改善箇所説明図

バッテリーケーブル

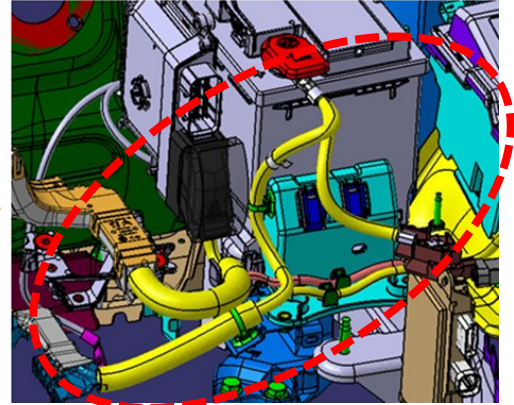
不具合の内容

バッテリーケーブルにおいて、設計指示が不適切なため、端子が誤った材質で製造されているものがある。そのため、早期に劣化し抵抗値が大きくなり、端子部が発熱して、最悪の場合、車両火災に至るおそれがある。

改善措置の内容

全車両、バッテリーケーブルの端子形状を確認し、対象の場合はバッテリーケーブルを良品に交換する。

運転席側ドアロックストライカーの下側の固定ボルトの頭に青ペイントを塗る。
